Vår dato: 07.11.2024

Vår ref.: 202405664-12 Oppgis ved henvendelse

NVE godkjenner deler av Statnett SF sin detaljplan for 420 kV Surna-Viklandet II i Sunndal og Surnadal kommuner i Møre og Romsdal fylke

Figur 2: Kart over riggplass B59a og B59b i Østbødalen. Det røde området øverst til høyre er restriksjonsområde grunnet myrområder.

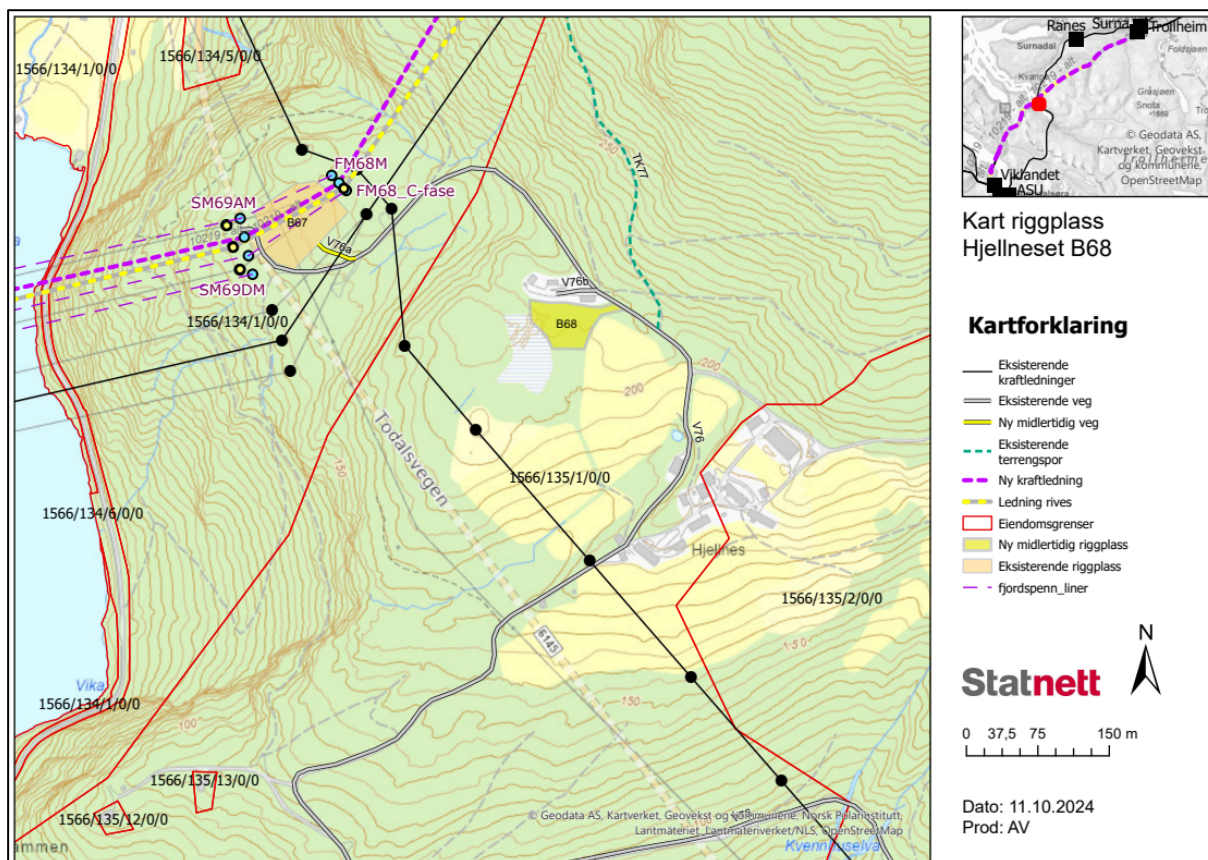
I juni 2024 gjennomførte Statnett kartlegging av mulige lokaliteter for storsalamander i Lavalidalen ved hjelp av vannprøver. Analysene av vannprøvene viste ingen spor av storsalamander i det aktuelle området, men det ble oppdaget egg fra liten salamander. For å beskytte myrområdene og det rike naturmangfoldet rundt disse dammene, har Statnett besluttet at det ikke vil bli gjennomført bakketransport i nærheten av lokalitetene. To av riggplassene som er aktuelle for delgodkjenningen (B59a og B59b), ligger utenfor det restriksjonsområdet som Statnett har definert i Lavalidalen, se figur 2.

Riggplass B59a og B59b ble flyttet i forhold til det som ble godkjent i konsesjonen. NVEs søk i naturbase 5. november 2024 viser at riggplass B59b ligger delvis innenfor et område av naturtypen gråor-heggeskog, området er verdikategorisert av miljødirektoratet til «noe verdi». Siden riggplassen bare delvis berører dette området, og naturverdien er begrenset, mener NVE nytten av tiltaket gjør opp for de eventuelle negative virkningene.

Figur 4: Kart over riggplass B59a og B59b i Østbødalen. Det grønne området er den utgåtte riggplassen B59. Kilde: Statnetts anmodning om delvedtak 11. oktober 2024, redigert av NVE

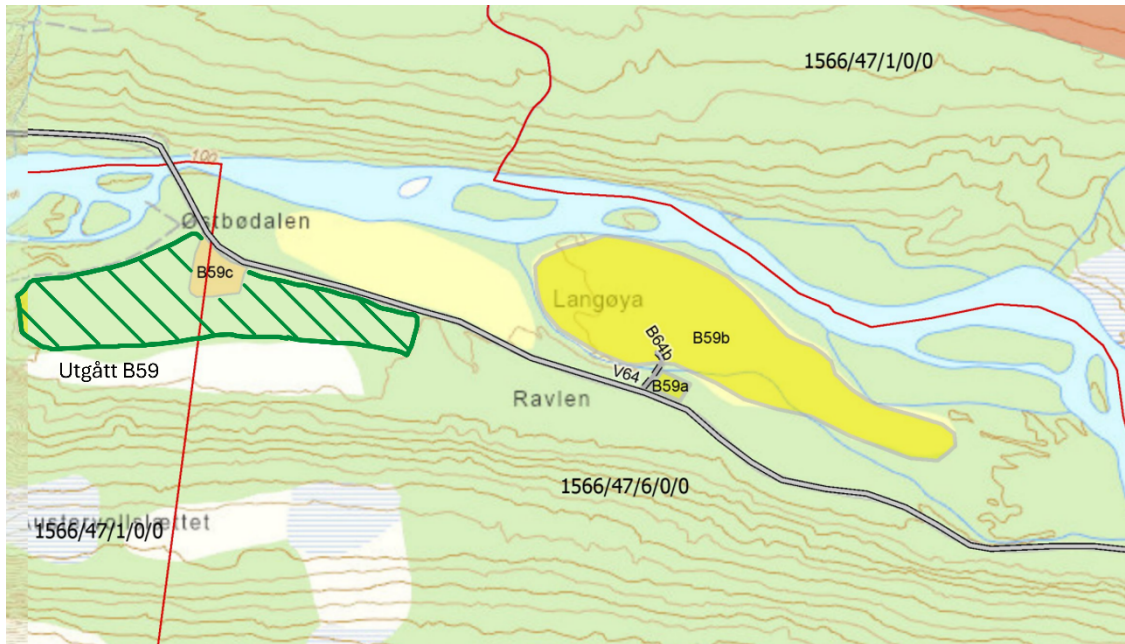
Statnett planla opprinnelig riggplass B59 i Østbødalen, Surnadal, men etter undersøkelser ble området vurdert som for vått, og med behov for skogrydding. Ny riggplass er planlagt på dyrket mark, og Statnett beskriver at dette er gjort i samarbeid med berørt grunneier. Kartet i figur 4 viser arealene B59a og B59b, det utgatte arealet B59 er skravert i grønt. Det må nevnes at Statnett i kapittel 4, figur 2, i detaljplanen har brukt feil benevnelse for feltene, de har byttet plass på B59b og B59c. Statnett beskriver at matjorden på dyrket mark ikke fjernes, men skal beskyttes med duk og bærelag. Dette er også avklart i dialog med grunneier.

Midlertidig arealbruk er ikke konsesjonspliktig, og NVE mener Statnett har kommet fram til en god løsning for lokalisering av riggplassen i Østbødalen.

Figur 5: Kartutsnitt av riggplass B59b med eksisterende traktorvei (B64b) som skal forsterkes.
Kilde: Statnetts anmodning om delvedtak av 11. oktober 2024

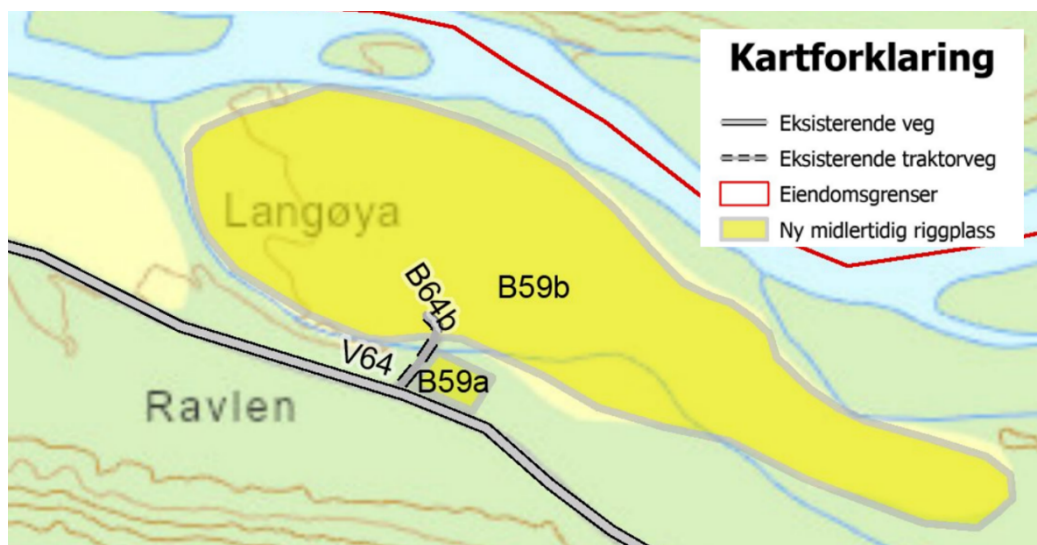
Statnett oppgir at det er ikke planlagt å etablere noen nye permanente veier i forbindelse med etablering av riggplassene. For Riggplass B59b vil eksisterende traktorvei (B64b) bli forsterket for tungtransport og det vil etableres en midlertidig bru/rørbru for kryssing av bekk i Søyvassdraget, se figur 5.
